**Modulo per la presentazione delle osservazioni per i piani/programmi/progetti sottoposti a procedimenti di valutazione ambientale di competenza statale**

ID: Codice procedura (ID\_VIP/ID\_MATTM):10844

Impianto per la produzione di energia elettrica da fonte eolica, costituito da 6 aerogeneratori della potenza complessiva di 37,2 MW, un sistema di accumulo da 25 MW e relative opere connesse in località "Rempillo" nel comune di Pitigliano (GR).

# TESTO DELLE OSSERVAZIONI

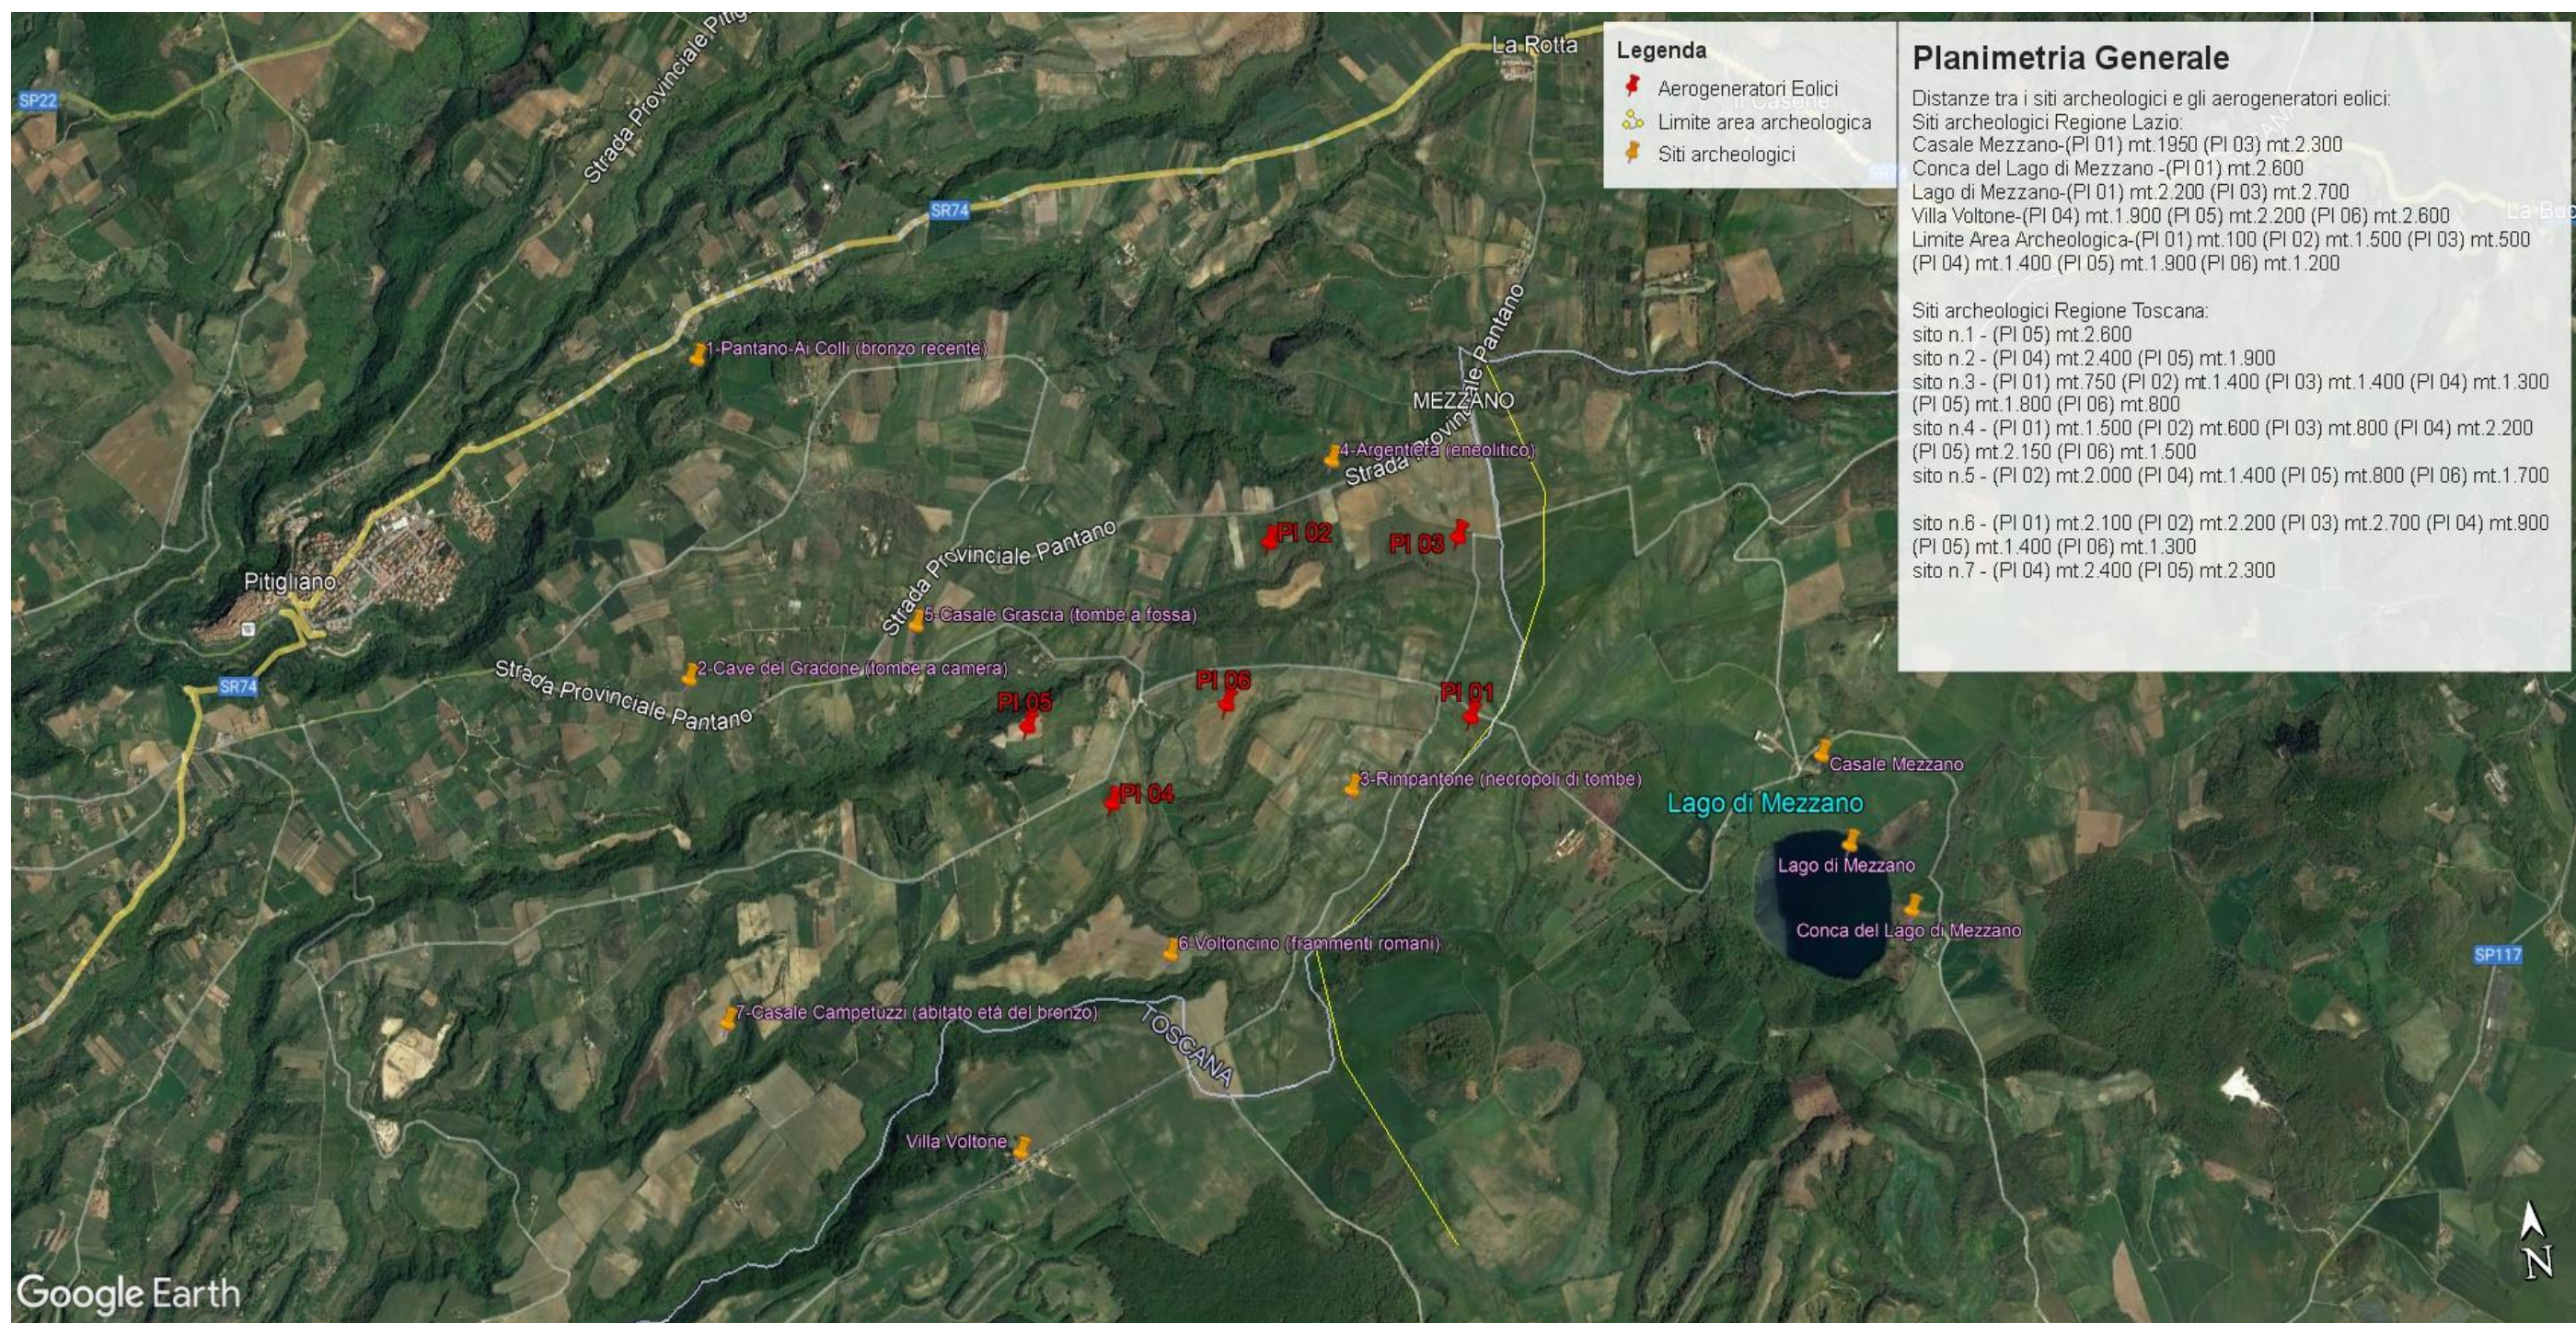
Inoltre, la zona in cui insisterebbe l’impianto eolico industriale Rempillo è compresa nelle fasce di rispetto di 3 km di diversi beni archeologici tutelati dalla parte II del Codice dei Beni Culturali (vedi Allegato, immagine n. 3). Inoltre le pale P04 e P05 ricadono all’interno di un’area archeologica che la Proponente vorrebbe cancellare per il semplice fatto che non è riportata nel documento regionale ma nel documento provinciale come meglio dettagliato nell’Osservazione n. 5. Alla luce di quanto documentato appare chiaro quindi che la collocazione dell’impianto non ha tenuto conto alcuno dei vincoli dell’area nella quale è stato progettato e l’inserimento dell’impianto eolico nel paesaggio e sul territorio non è corretto (Allegato IV delle Linee guida nazionali di cui al D.M dello Sviluppo economico del 10.09.2010).

- h) Le zone di interesse archeologico evidenziate nell'immagine n. 3 a cui si aggiungono anche l'importante abitato protostorico di Sorgenti della Nova e Ruderì del Castello altomedioevale che si trovano a circa 4 km dalle aree in cui è stato progettato l'impianto eolico industriale. Poco più lontano i resti del castello medioevale “Morroneccio”. Nell'area vasta le preziose necropoli eneolitiche (Poggi Alti) ed etrusche di Pitigliano, Sovana e Sorano.

**Immagine n. 4** Situazione di saturazione da impianti FER nella provincia di Viterbo. Non sono riportati gli impianti fotovoltaici e agrivoltaici che hanno inciso per buona parte nel cumulo di impianti FER per superare già nel 2023 gli obiettivi del PNIEC assegnati alla Regione Lazio per il 20230.

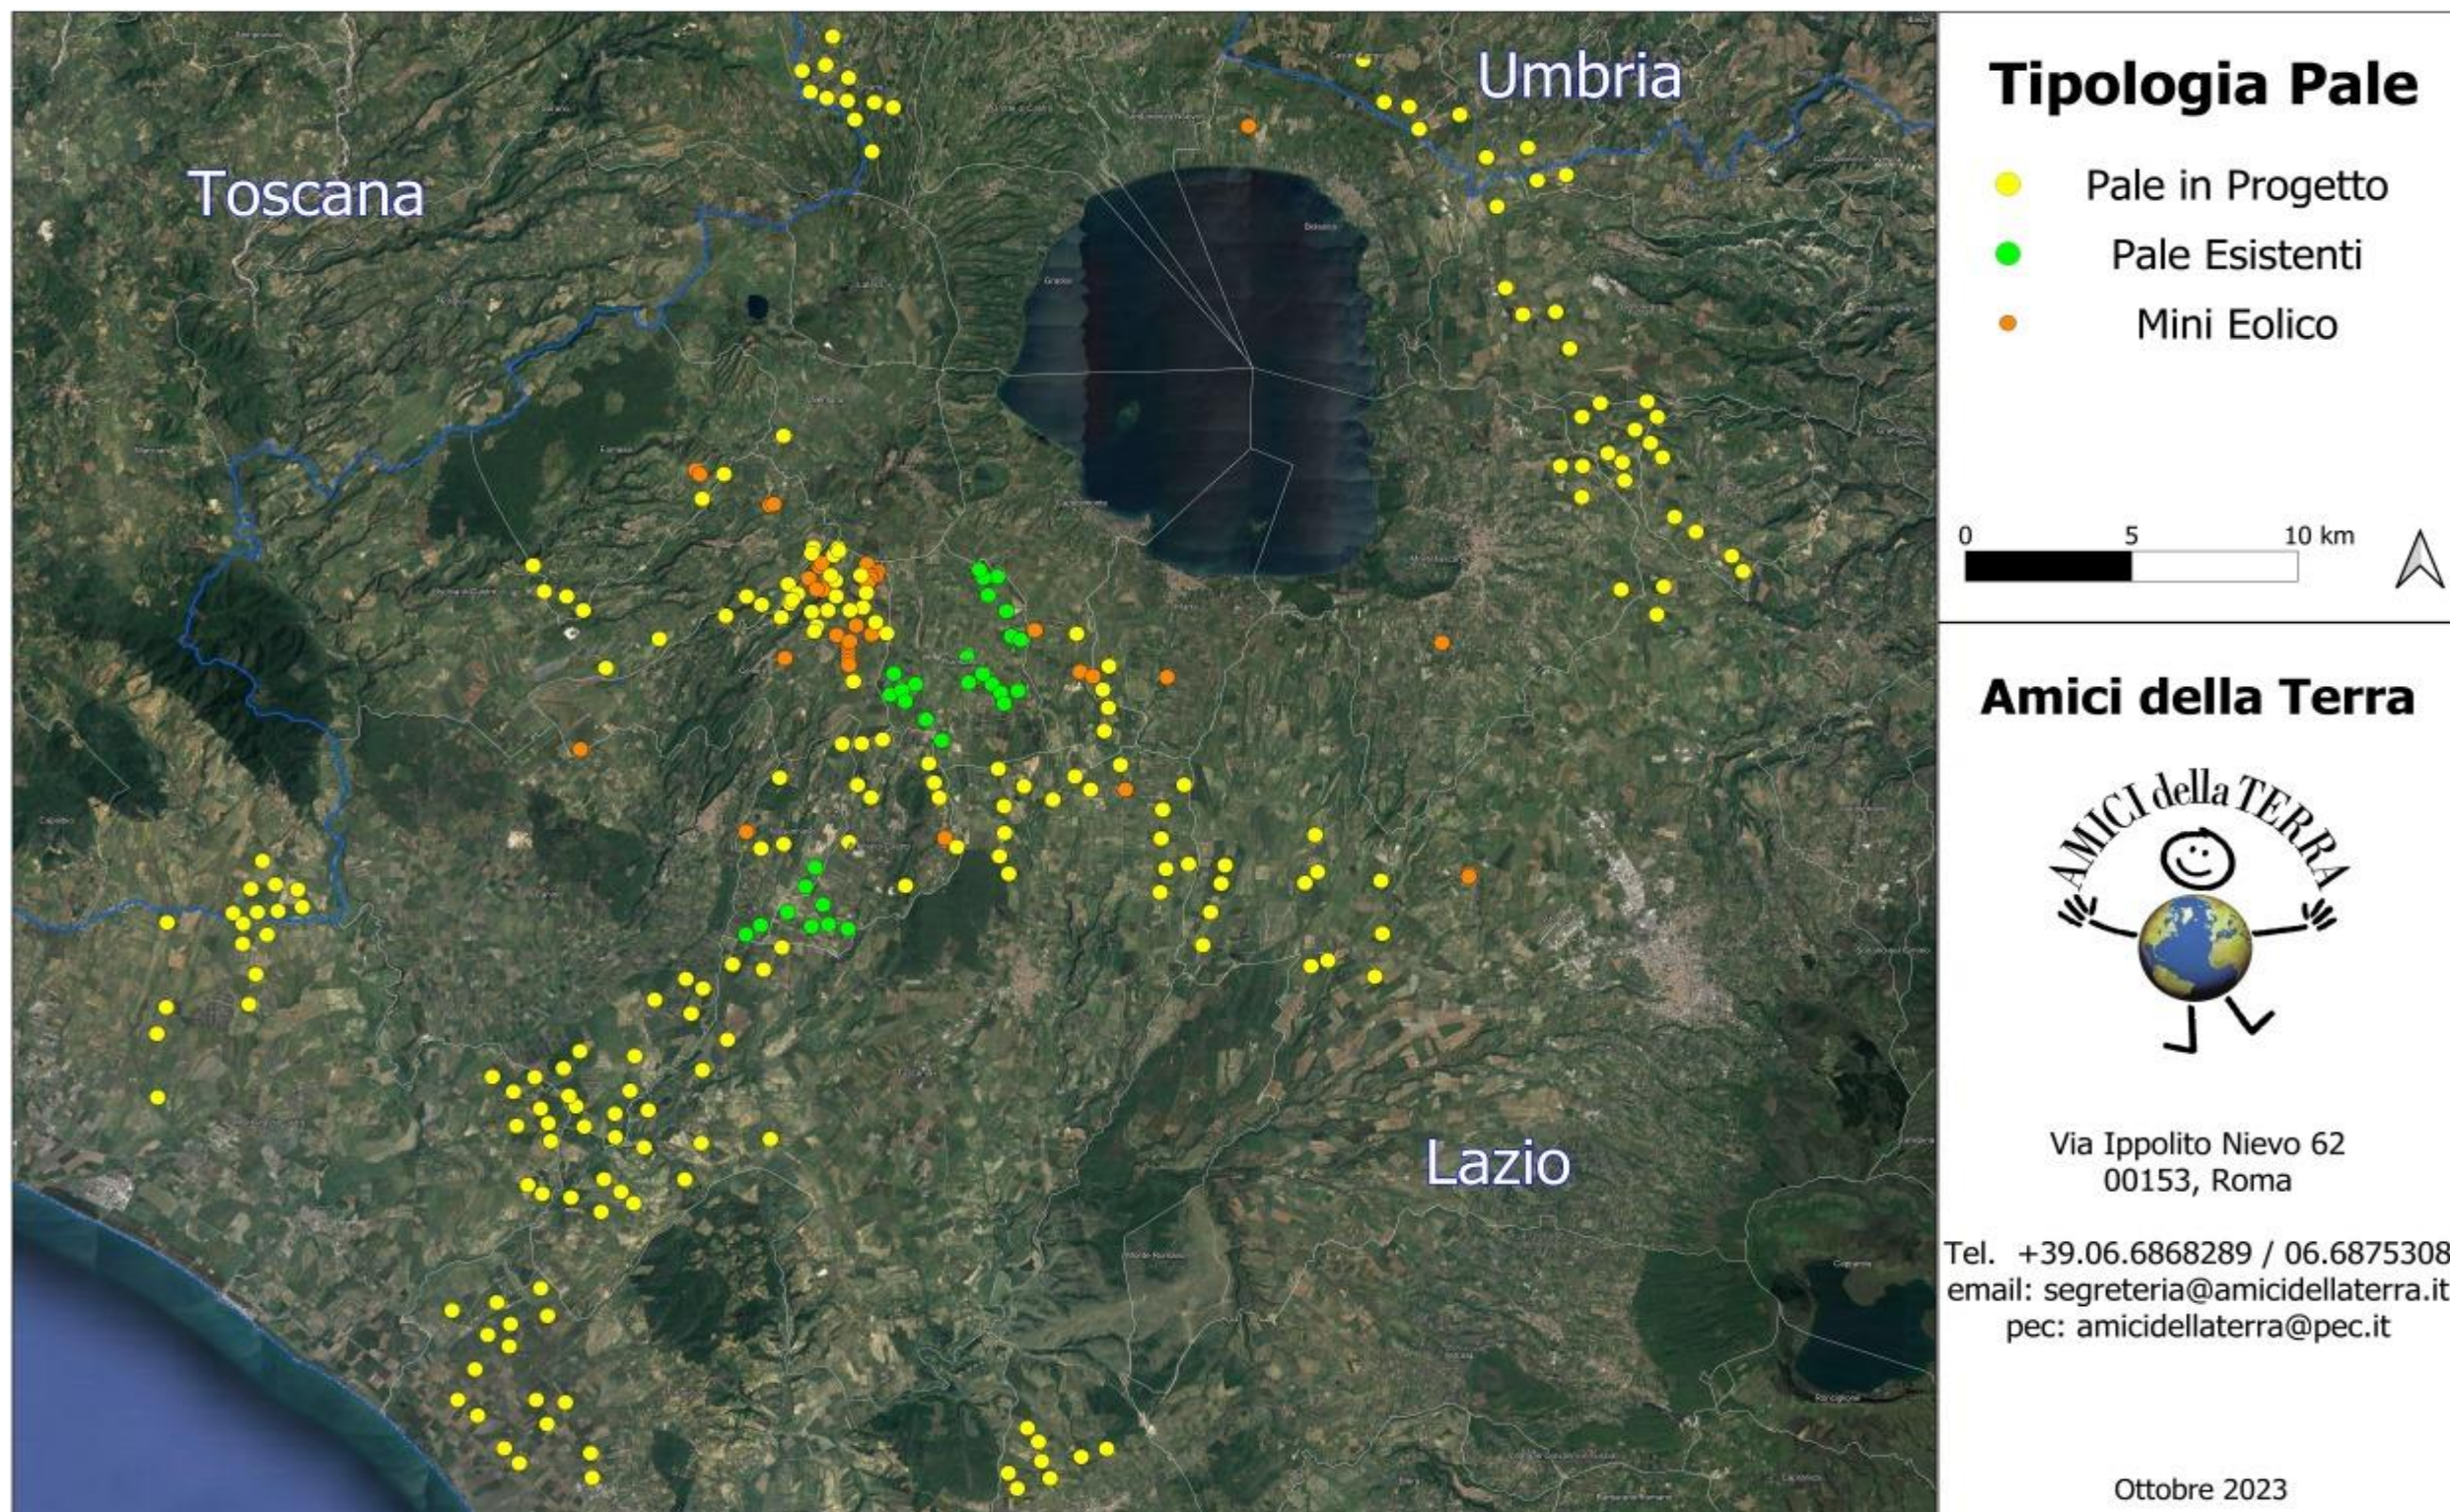
***CONSIDERATO che il cumulo degli impianti FER installati e autorizzati, in particolare nella Provincia di Viterbo, rappresenta una elevata criticità per la sostenibilità ambientale di ulteriori eventuali iniziative, in relazione all'equilibrio tra le vocazioni territoriali e gli obiettivi***

Quindi anche la Regione come Ente deputato dalla normativa nazionale a legiferare sulle aree idonee e non idonee si è espressa riguardo al fatto che abbia assolto ai doveri e alle quote stabilite dal PNIEC e in ambito regionale la provincia di Viterbo è stata quella con il più alto tasso di impianti FER tra tutte e quindi ormai satura ed il cumulo degli impianti FER installati, autorizzati e in progetto rappresenta una elevata criticità per la sostenibilità ambientale di ulteriori eventuali iniziative. L'impianto eolico " Rempillo" pur essendo "esterno al confine provinciale e regionale ma nelle sue immediate vicinanze ( a soli 100 metri i primi due aerogeneratori) oltre ad impattare sul territorio e sulle economie di tre Comuni del Lazio ( Farnese, Valentano e Latera) si trova nelle fasce di rispetto dei Beni di notevole interesse pubblico come si è evidenziate nelle Osservazioni nn. 1 e 2 e crea anche degli impatti negativi anche sui beni naturalistici come verrà dettagliato nell'Osservazione n. 4. Inoltre andrebbe a sommarsi al già enorme cumulo di impianti eolici e fotovoltaici e geotermici che già creano una elevata criticità ambientale nella provincia di Viterbo e interferiscono anche con il territorio toscano come si può vedere dalle immagini nn. 4 e 5 dell'Allegato n. 1.
